PROJEKTANT AKCE :		
	VEDOUcí PROJEKČNÍ KANCELÁŘE : ING. BOČAN		
	VYPRACOVAL:	ZODP. PROJ. :	HL. ING. PROJ. :
	ING. V. PETROVÁ	ING. V. PETROVÁ	ING. V. PETROVÁ
INVESTOR : MZe ČR - POZEMKOVY ÚRAD CHEB			
KrÚ : KARLOVY VARY OÚ(MÚ): TRSTĚNICE			
DÍLO :			
k.ú. Horní Ves u Mariánských Lázní			
KOMPLEXNÍ POZEMKOVÉ ÚPRAVY			
DÍLČÍ ČÁST : C – PLÁN SPOLEČNÝCH ZAŘÍZENÍ			
OBSAH :			
DOKLADOVÁ ČÁST			
ING. JAROMÍR BOČAN		ENERGOECO	
KARLOVY VARY		KARLOVY VARY	
PODĚBRADSKÁ 3		PODĚBRADSKÁ 3	
360 01 KARLOVY VARY		360 01 KARLOVY VARY	
IČO : 1136 3509		IČO : 1136 3509	
DIČ : CZ440413077		DIČ : CZ440413077	
Tel., fax : 353 564 367		Tel., fax : 353 564 367	
STUPEŇ	POZEMKOVÉ ÚPRAVY	Č. PARÉ	
ZAK.ČÍS.	270704	1	
DATUM	10/2009		
ČÍSLO PŘÍLOHY	C.3.

SEZNAM DOKLADŮ

Projednání a schválení plánu společných zařízení

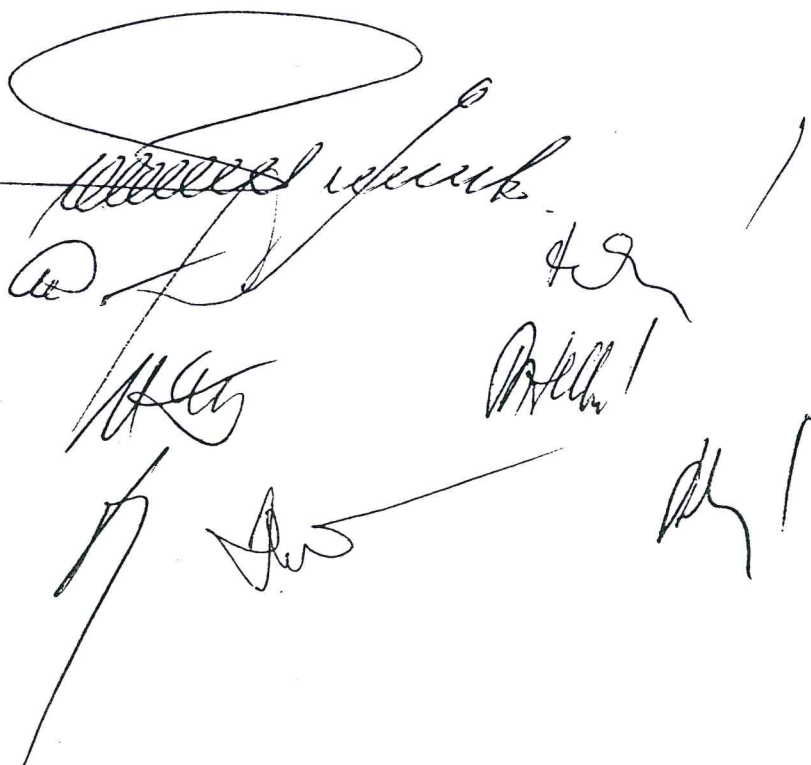
POZEMK. ÚŘAD POŽADUJE ŠÍŘKU ^{PARCEL} NAVRŽENÝCH
~~PARCEL~~ CEST 8–10 M.

OBEC POŽADUJE V PROSTORU CVCÍSTĚ PONECHAT
DRUH POZEMKŮ OST. PLOCHA – SPORTOVISTĚ A REKRE
AČNÍ PLOCHA A TO I V PRVÝCH ÚSES.

STAVANÍ I NAŘEZENÉ PRVY ÚSES BUDOV
NAŘEZENÉ VYMEZENY PARCELNĚ.

KPÚ v k.ú. Horní Ves u Mariánských Lázní
Plán společných zařízení

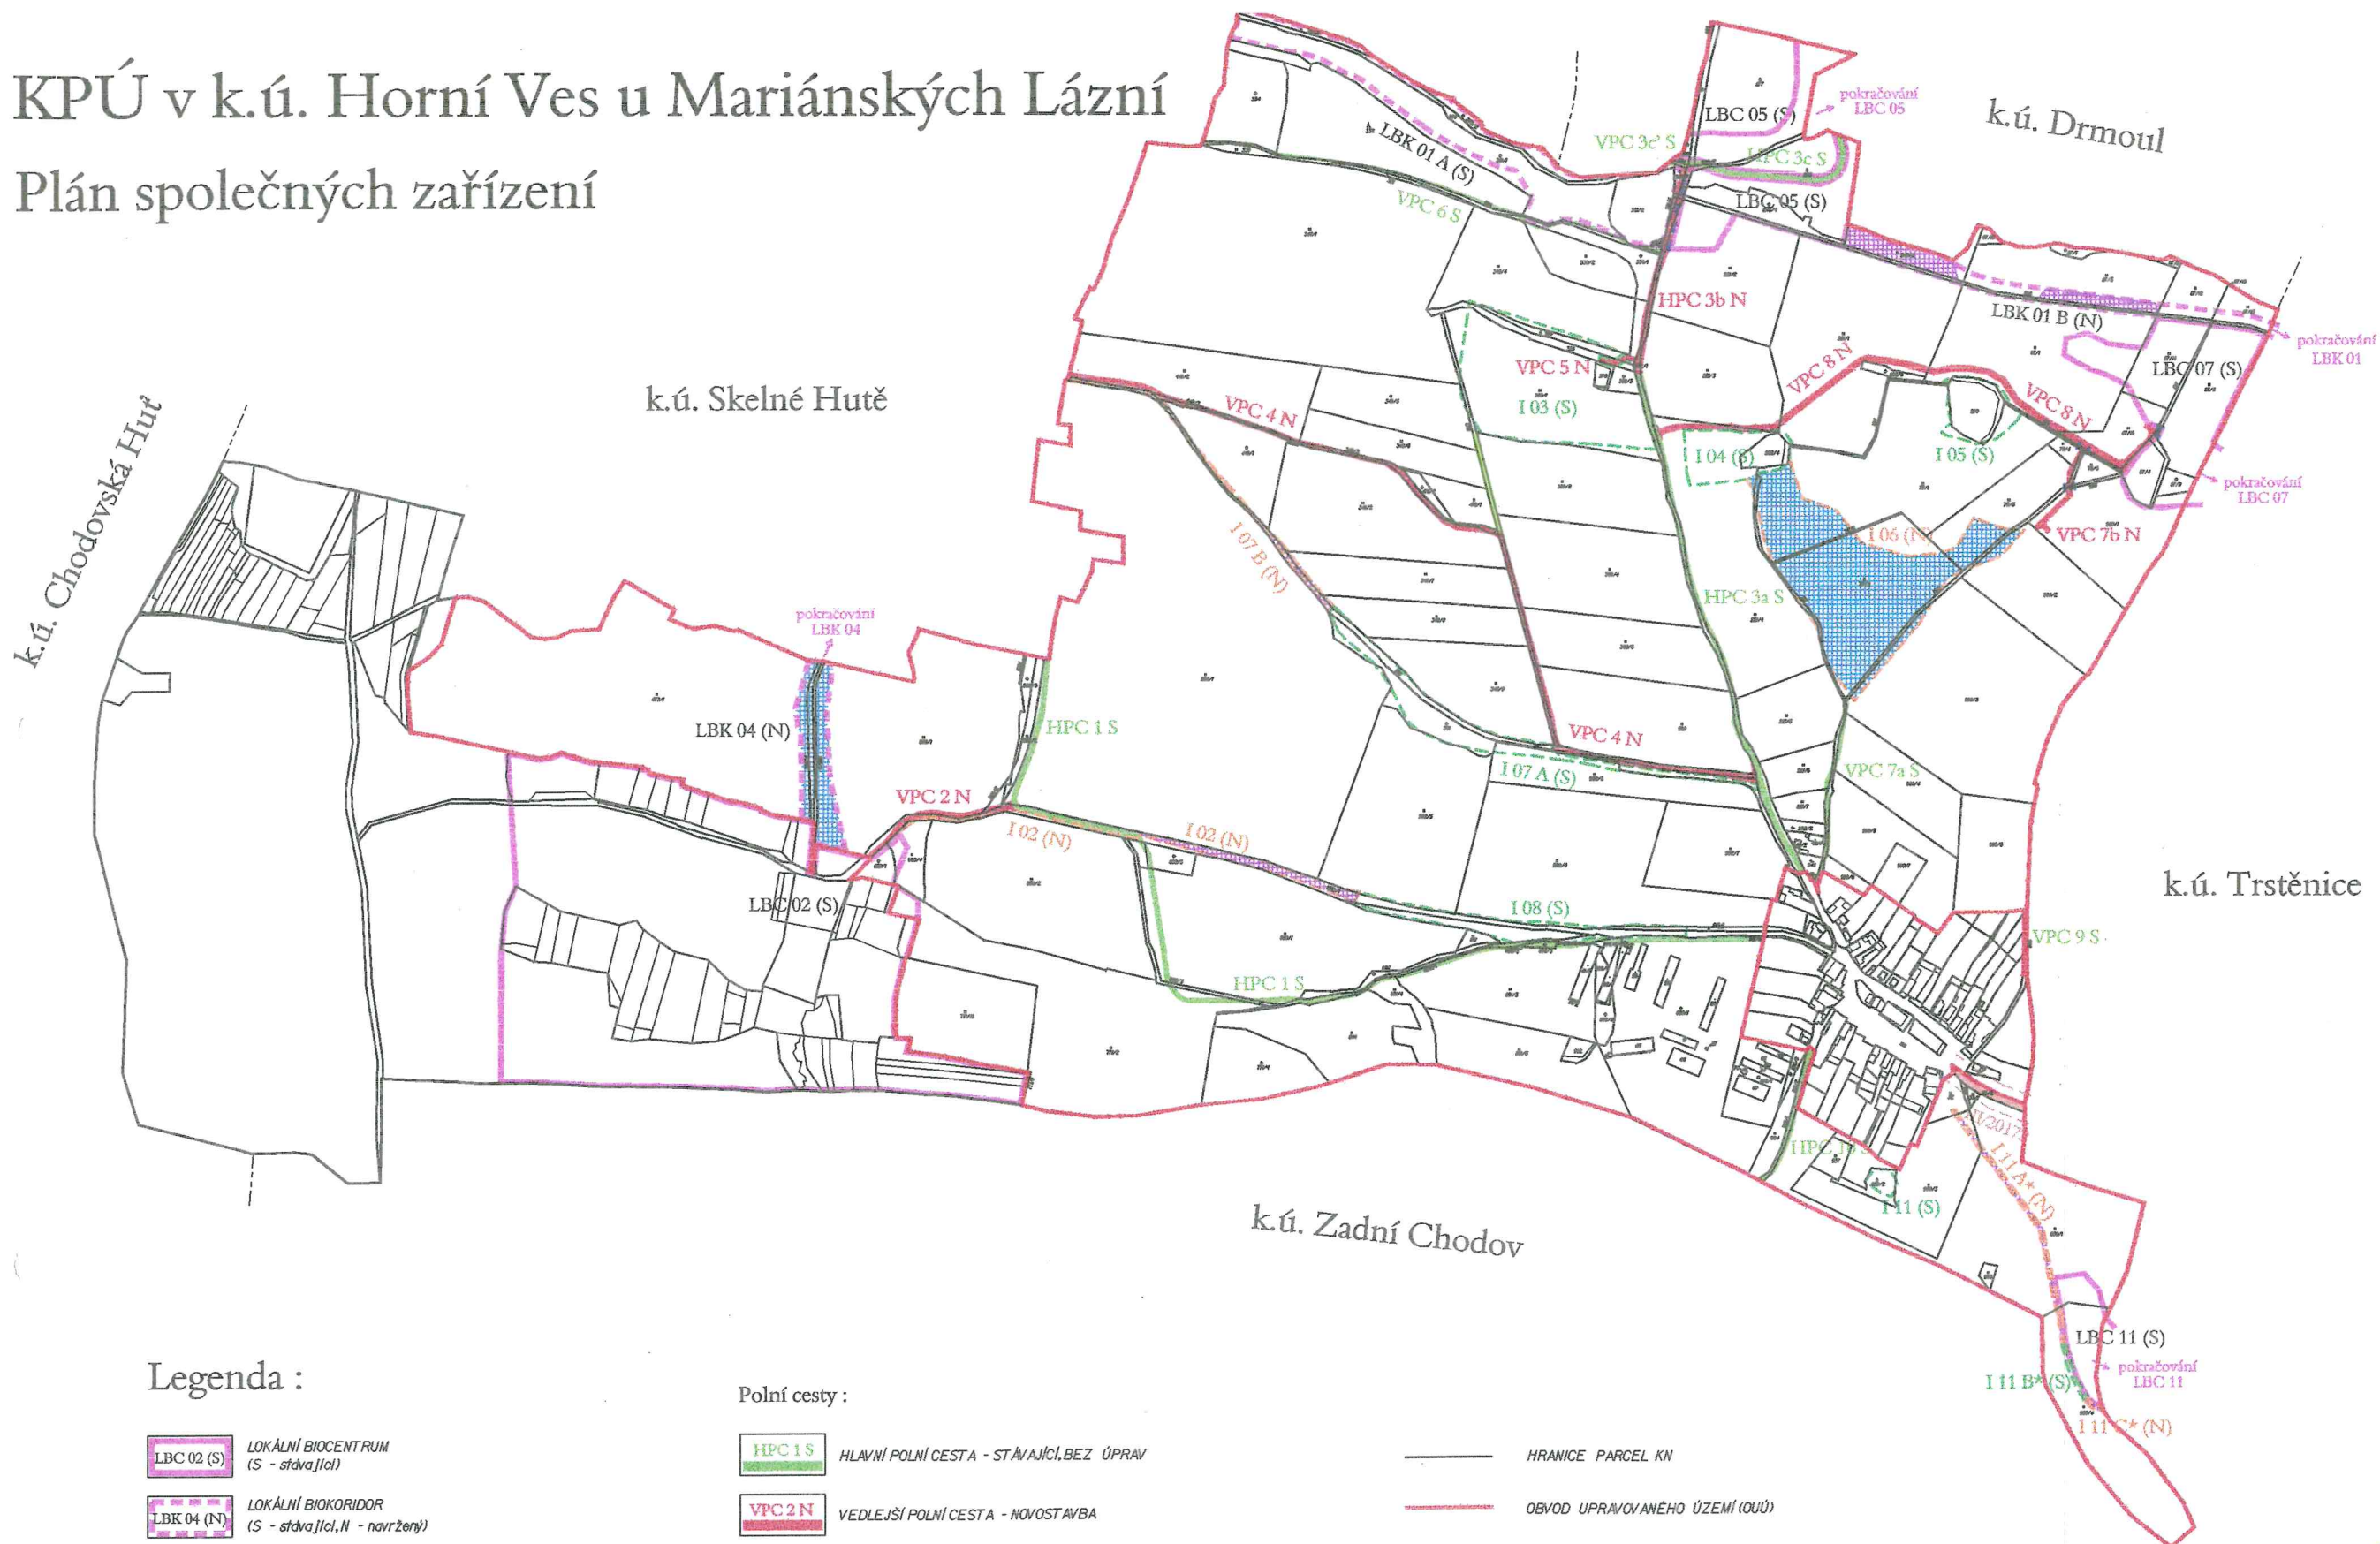
Změny budou provedeny dle tabulkových příloh návrhu změn pozemků a map společných zařízení s vyznačením změn pozemků.
